川内原子力発電所1、2号機のERSS伝送項目の変更について

別紙1：川内原子力発電所原子力事業者防災業務計画 変更前後比較表(抜粋)(案)

別紙2：川内原子力発電所1/2号機 単線結線図

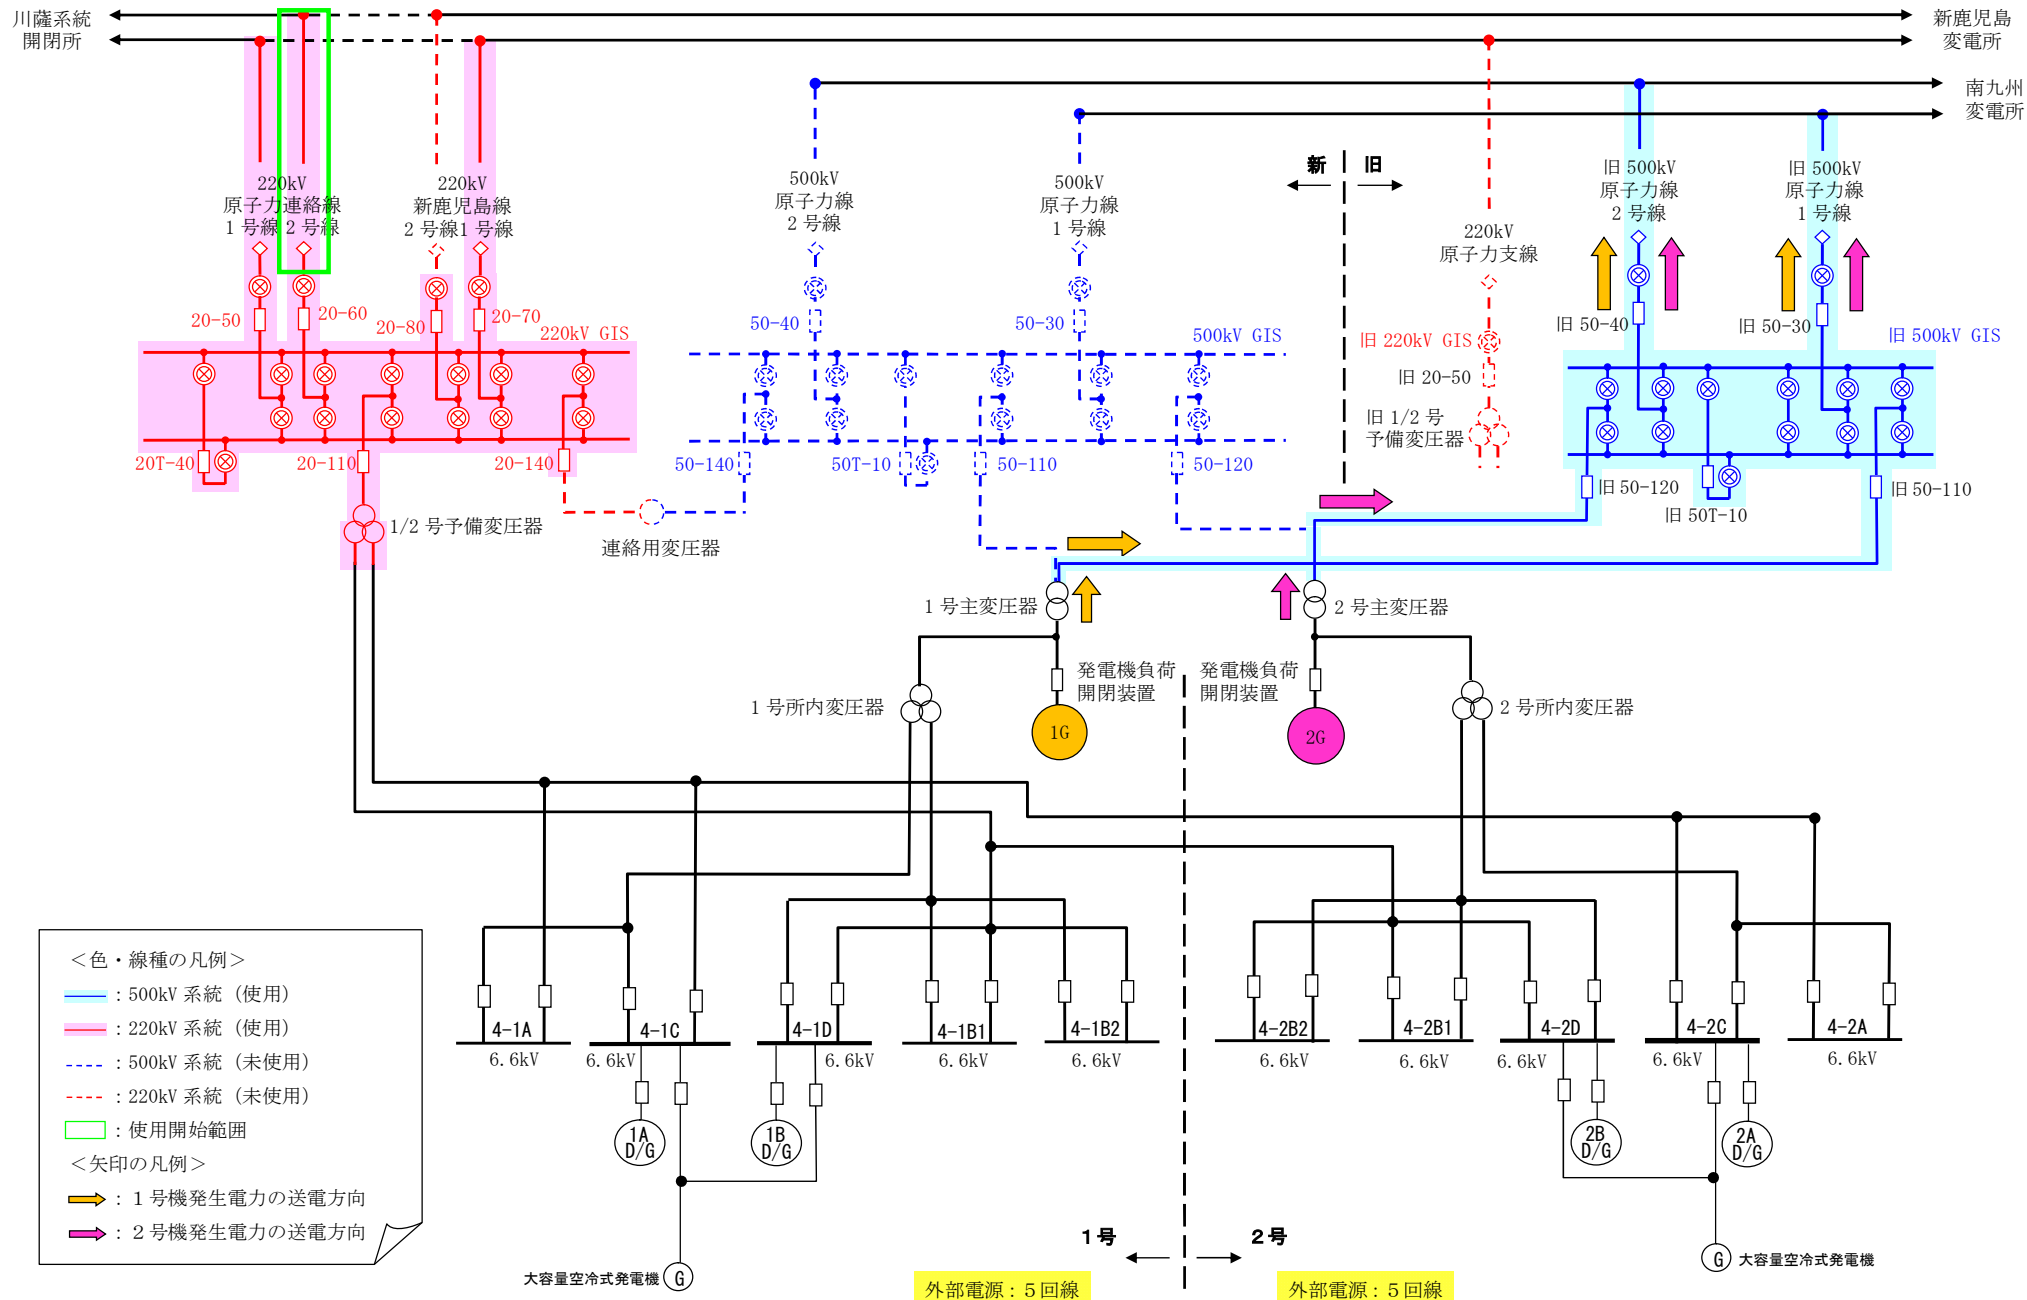
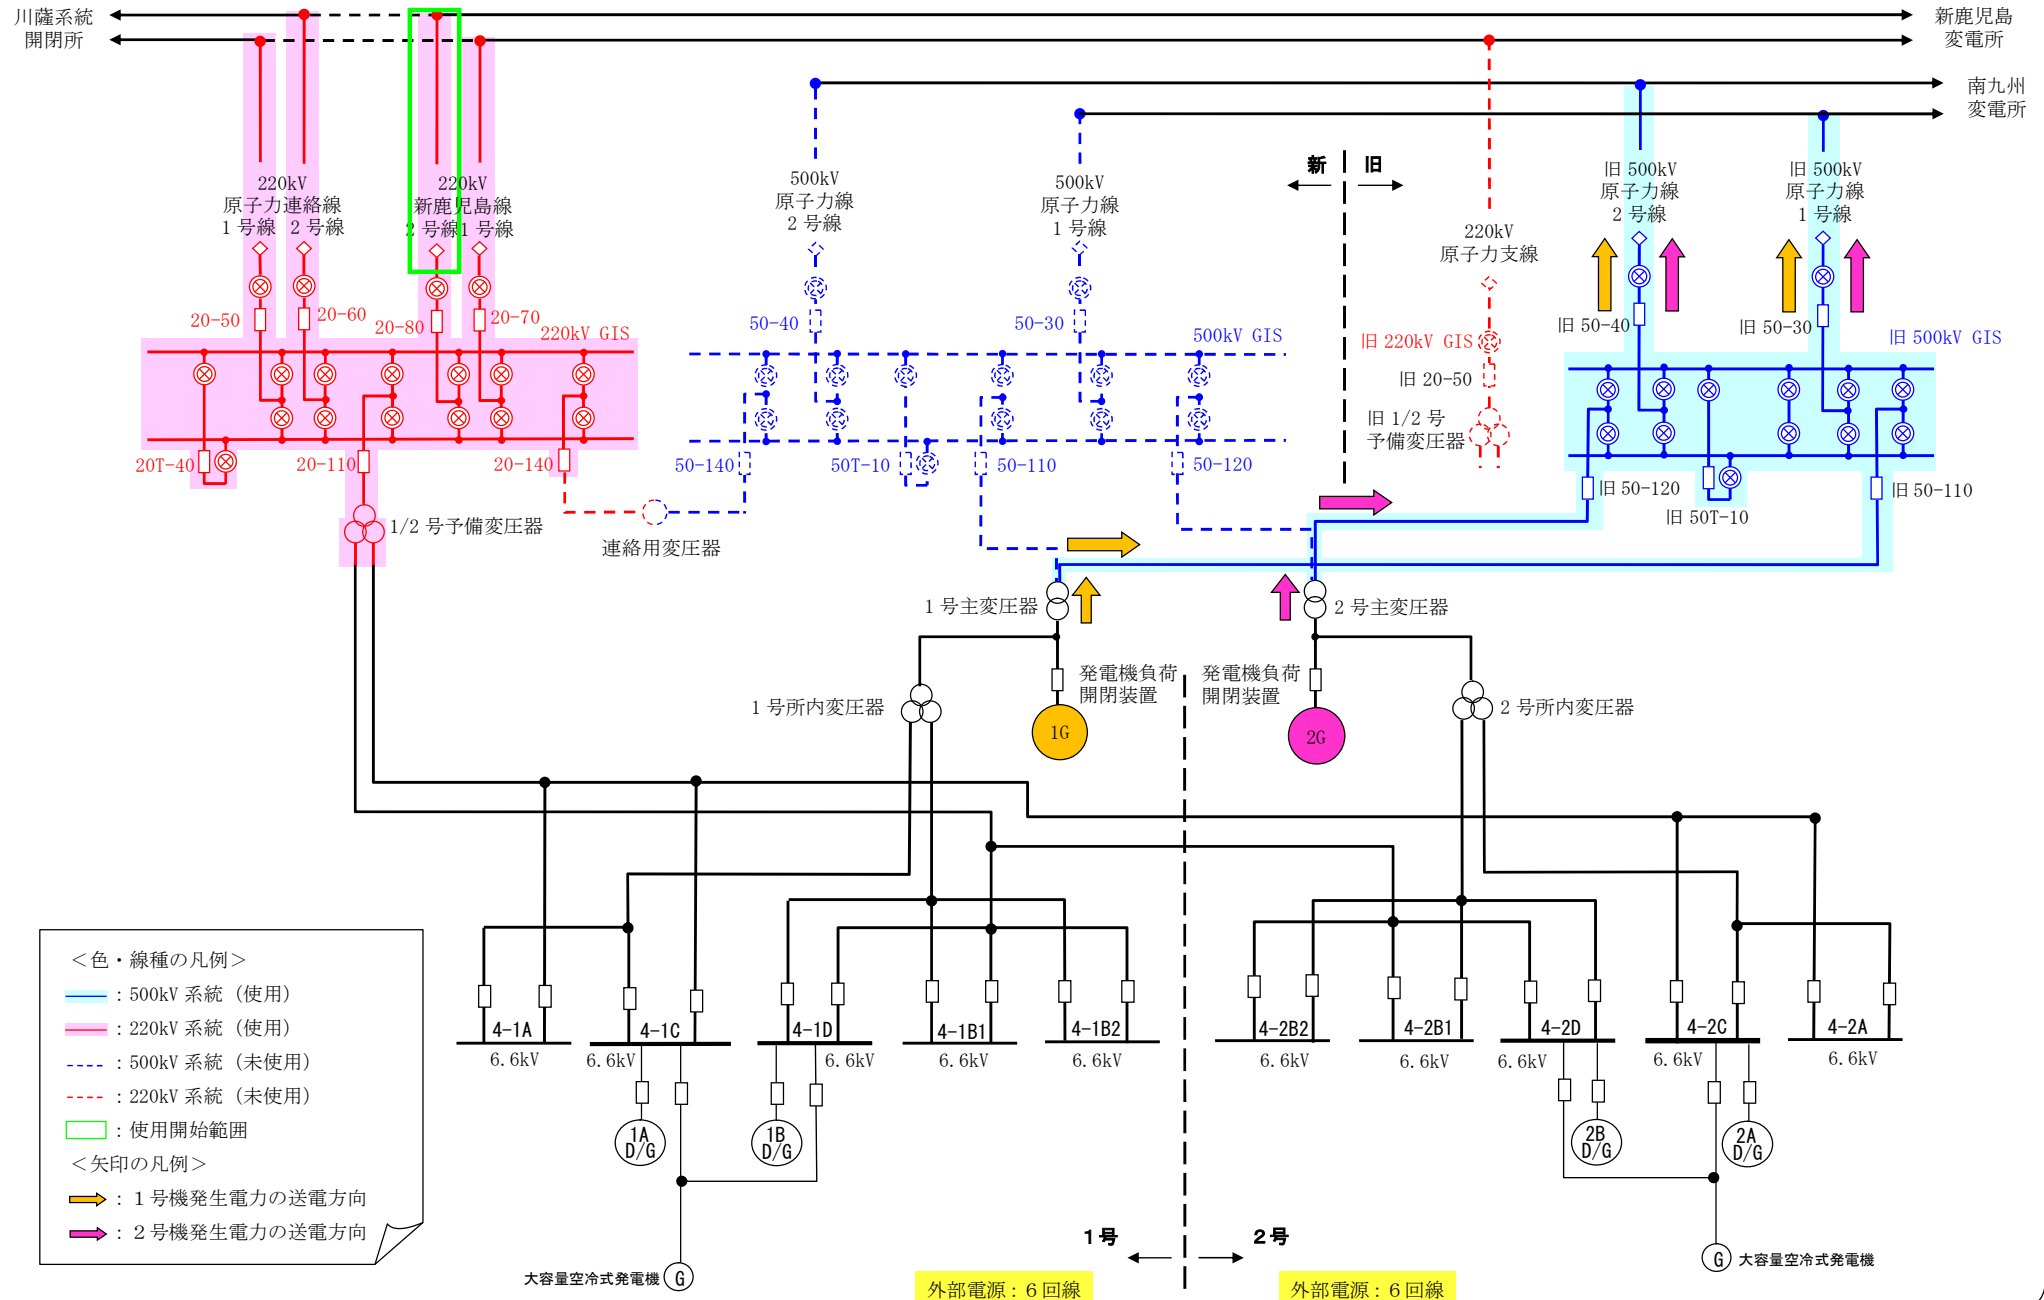
- ・工事件名：外部電源信頼性確保工事のうち特高開閉所更新工事
- ・220kV送電線を1回線から4回線に変更
- ・予備変圧器しゃ断器20-110の設置
- ・工事完了時期：2023年11月～12月頃
- ・伝送開始時期：外部電源信頼性確保工事のうち特高開閉所更新工事に係る各使用前検査終了以降適用
(1回線毎の使用前検査終了以降適用)
